濃縮・埋設事業所 加工施設

設工認申請（第5回）に係る対応状況について

令和4年1月31日

図1 設計飛来物導線と竜巻防護板との関係を示した図(例)

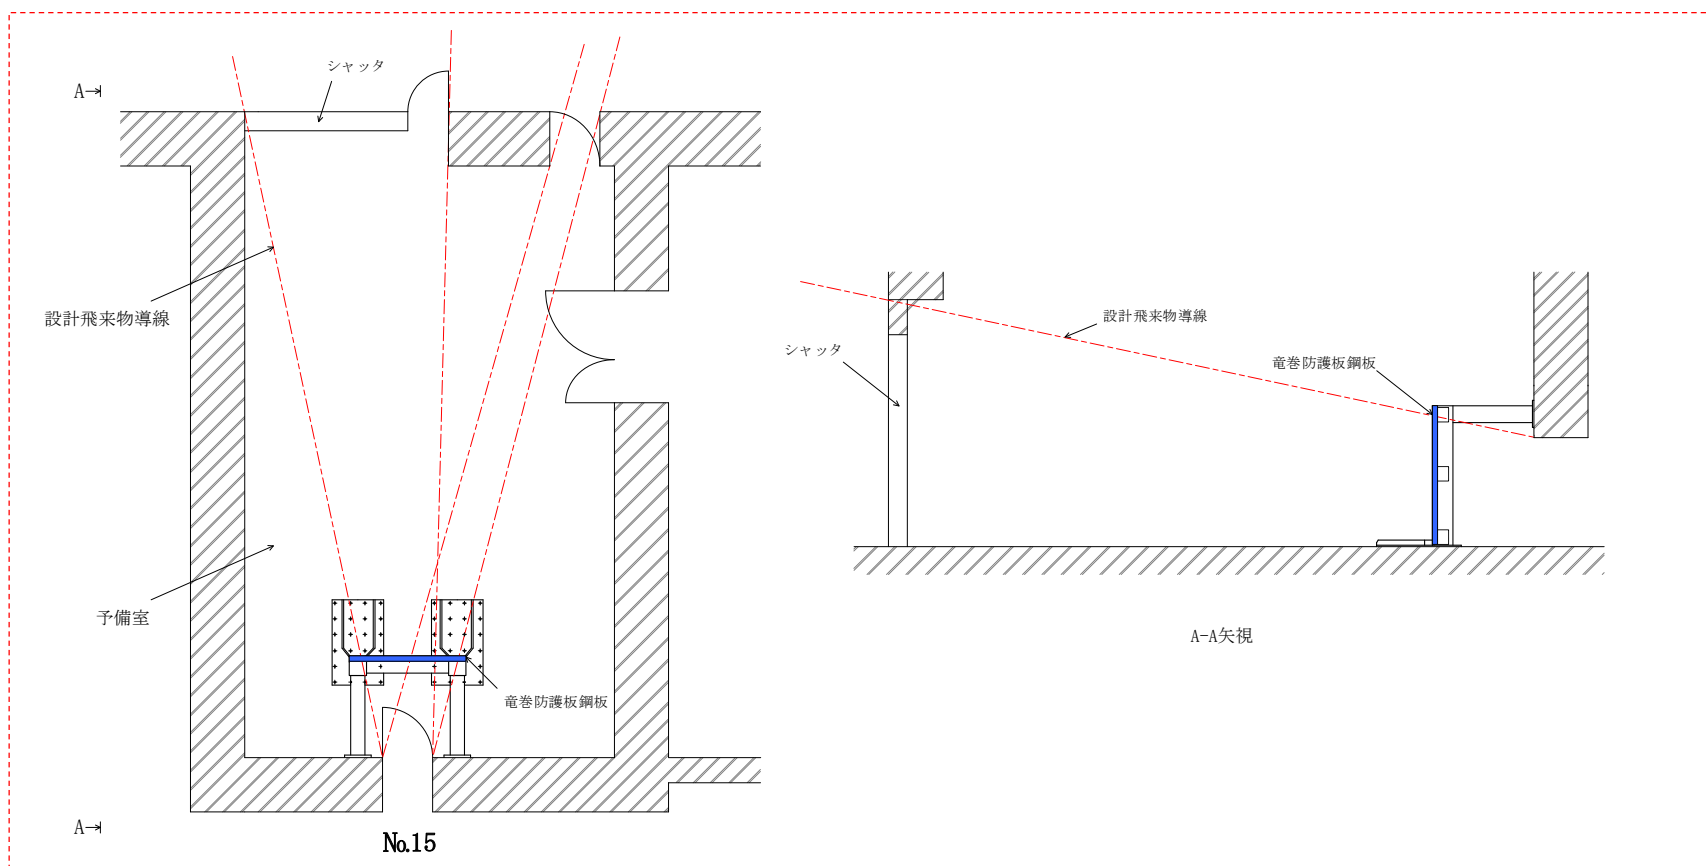
- 竜巻影響評価に係る評価式及び計算に用いる値の妥当性を確認するために必要な情報について、先行事例、他施設での説明状況を踏まえて整理し説明すること。

- ① 竜巻影響評価について、貫通評価に用いるBRL式、強度計算に用いる風力係数等に係る適用性を示すとともに、先行する発電炉、他施設の記載を踏まえ、体系立てた説明となるよう再整理し説明。
- ② 設計飛来物導線と竜巻防護板との関係図等の防護設計の妥当性を説明するために必要な資料を追加し説明。

- 設計飛来物導線と竜巻防護板との関係を示した図等の防護設計の妥当性を説明するために必要な資料を追加し、竜巻防護板が設計飛来物導線を遮ることができる幅及び高さを確保していること等を説明するとともに、その内容を補正書に反映した。

【遮断弁と溢水評価の関係の明確化】

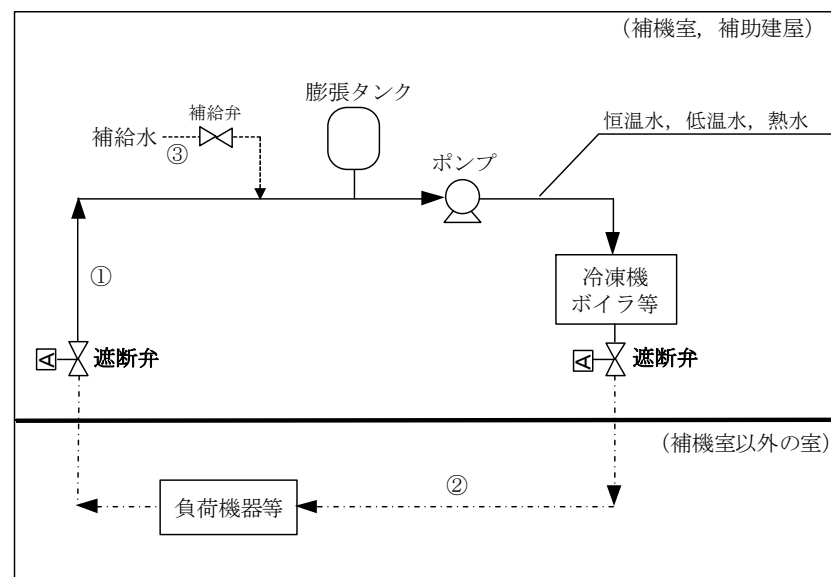
- 溢水評価について、発電炉等の他施設の対応と同様の評価手法であること、遮断弁の条件等についても適切に考慮されていることを今後説明すること。

- 溢水評価について、先行する発電炉、他施設と同様の評価手法であることを説明。
- 遮断弁は耐震1G等を考慮した設計とするが、事故対応時の作業環境等の確保（溢水量の低減）を目的に設置するものであることから、溢水評価においては、保守的に遮断弁の機能を考慮せず、保有水量全てが溢水した条件で評価を行うことを説明するとともに、その内容を補正書に反映した。

- 溢水評価において、遮断弁の機能を考慮せず、溢水源の保有水量全ての溢水（右図及び下表の①～③）を考慮した条件で評価を行うことを明確化した。
遮断弁の機能を考慮した評価については、溢水防護設備である遮断弁の設計の詳細に関する事項として溢水防護の説明書の別添にて示すこととした。

【概要図】

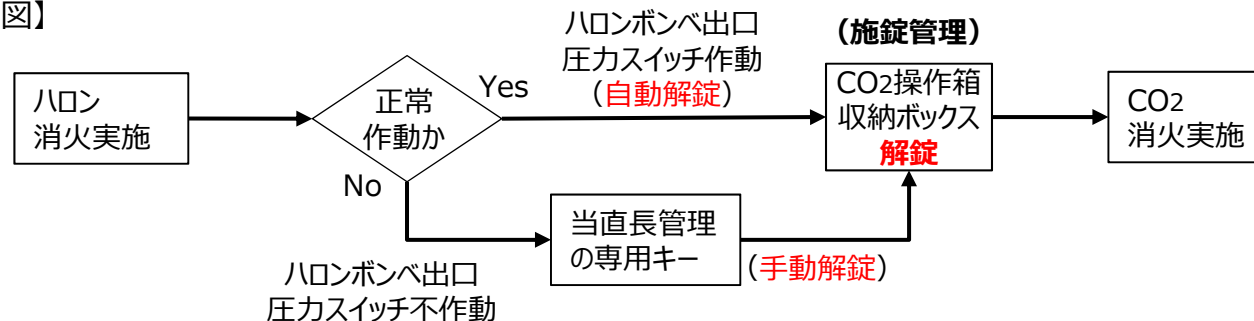
- 「ハロン消火剤より先に二酸化炭素消火剤を噴射することがない設計とする。」としているが、ハロン消火剤が放出されない場合、二酸化炭素の操作箱の解錠がされない場合があるのではないか。その時に不都合は生じないか。詳細を今後説明すること。

ハロン消火系が正常に作動しない場合でも、二酸化炭素消火系の操作箱を専用キーにより手動解錠することで、二酸化炭素消火系による消火が実施できることを説明するとともに、その内容を補正書に反映した。

- 二酸化炭素消火系の操作箱は、誤操作防止のため操作箱の収納ボックスを施錠管理する。
- 解錠はハロン消火系が作動し、ハロンポンベの出口配管に設置する圧カスイッチの作動により自動解錠されるものとし、ハロン消火系の不作動等により解錠されない場合は、当直長が管理する専用キーにて手動解錠する。
